下渚湖水系环线工程施工图相关事宜—设计回复

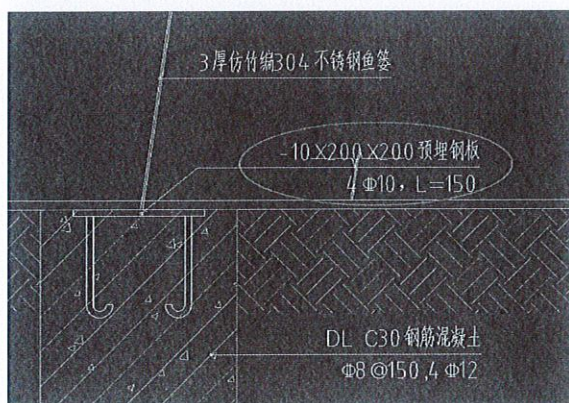
2. 本工程绿化范围是否需要土方换填的区域？

回复：无实测地形数据，换填区域根据现场实际情况定。如现有土质不满足种植要求则需换填土方（草地>150mm；地被植物>300mm；花灌木要求>600mm；浅根性乔木>900mm；深根性乔木>1500mm）。可暂按换填 400mm 种植土为预设量，暂估费用。具体工程量按实结算。

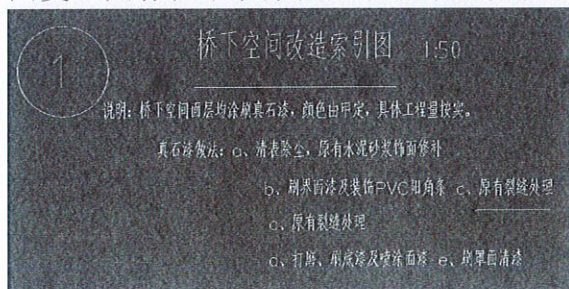
5. 原有裂缝是否只存在于砂浆面？裂缝宽度约多少？

回复：只存在于砂浆面，裂缝数量宽度根据现场实际情况。

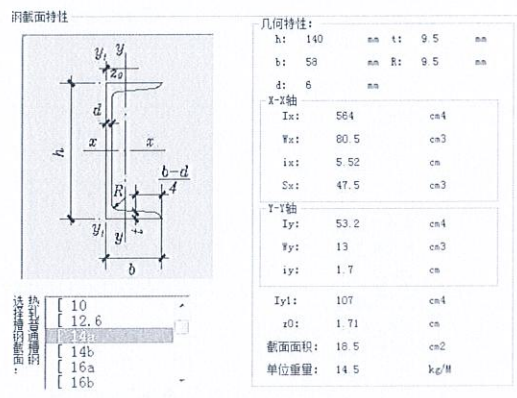
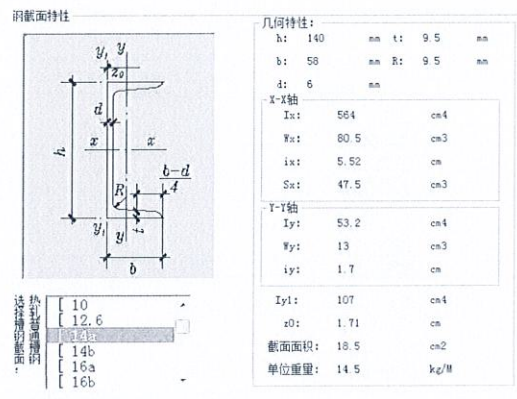
6. 14 号槽钢是 a 还是 b？

回复：14 号槽钢为 a。

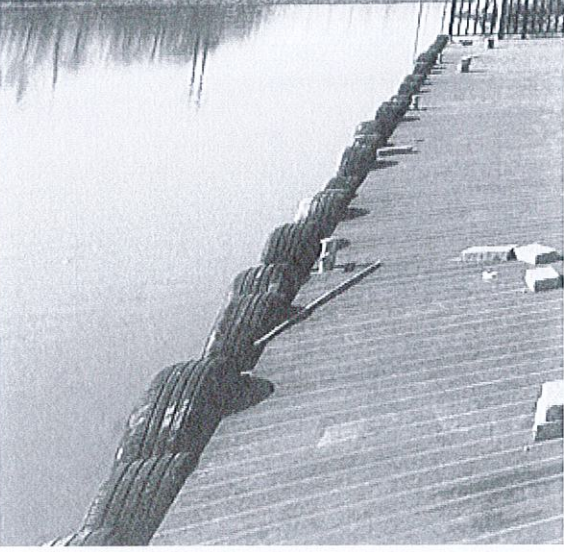
7. 塑木地板是否为实心的？

回复：塑木地板为实心。

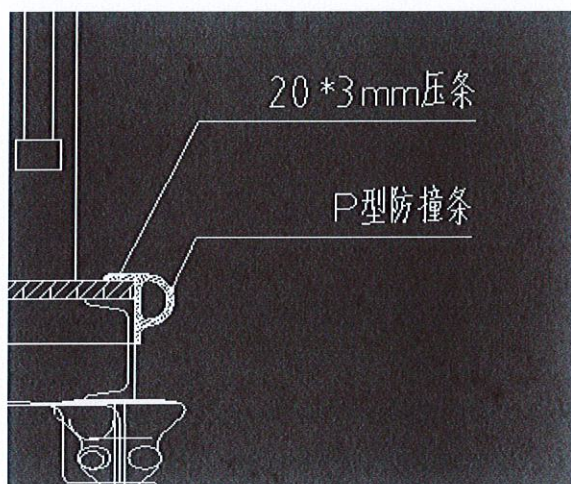
10. P 型防撞条具体材质、规格不明。压条材质不明。

回复：材质为 P 型码头专用防撞橡胶条，规格：95mmx95mm 压条材质：橡胶。

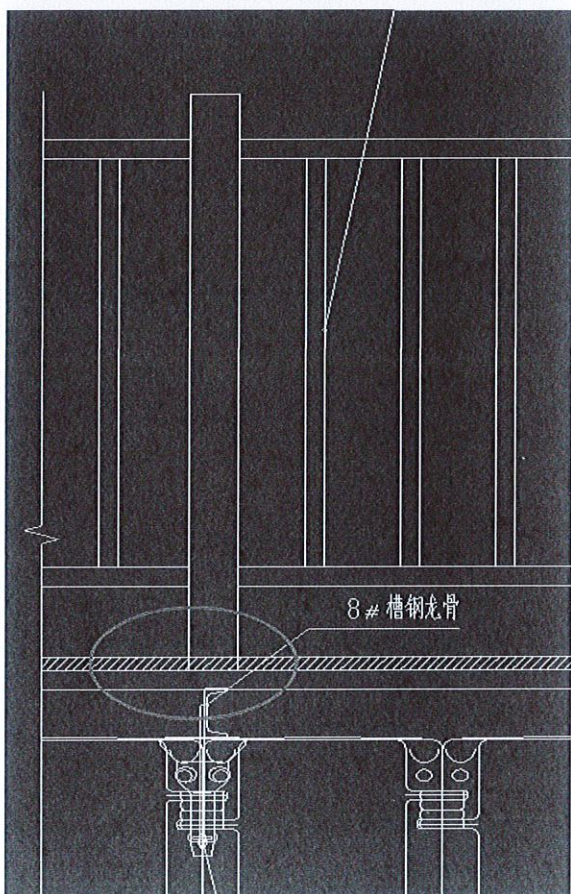
11. 栏杆柱下固定铁件无节点详图。

回复：栏杆跟龙骨焊接。

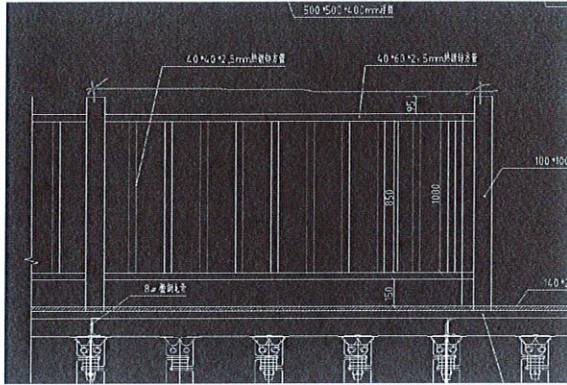
12. 栏杆标准段间距不明。

回复：栏杆间距暂定 1.5m。

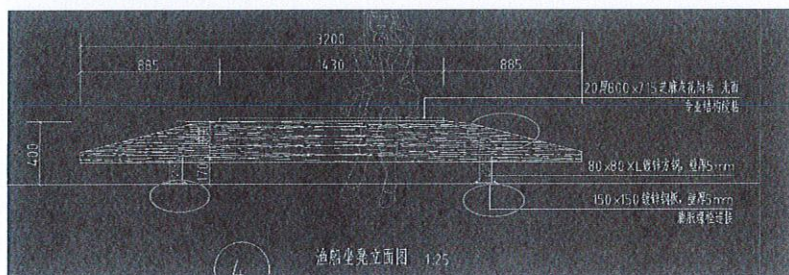
14. 芦苇水映节点，园施 6.01 仿竹编不锈钢鱼篓规格是 DL5.027m、DL4.241m、DL3.079m 的各一吗？

回复：DL5.027m、DL4.241m、DL3.079m 的各二，详见园施 1.01、园施 6.01。

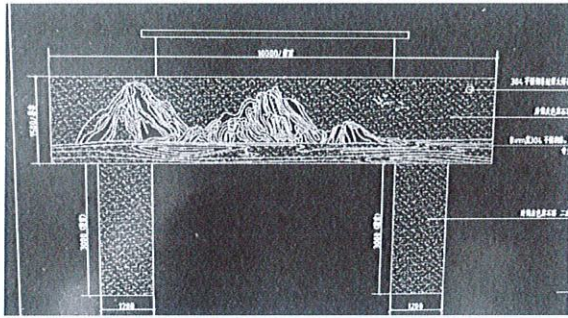
18. 图纸原有码头是否需要拆除重做？

回复：按施工界面外扩 0.8m 计算，具体工程量按实结算；做法：a50mm 厚芝麻灰花岗岩 b 30 厚 1:3 干硬性水泥砂浆 c. 原有基层；概算可暂估，不漏项即可，暂定修复面积 44.7 m²

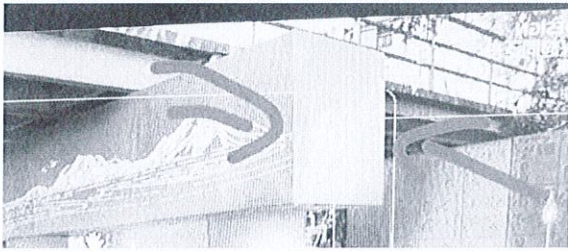
22. 桥下空间改造一不锈钢线条装饰梁两面都做还是做一面？

回复：两面都做。
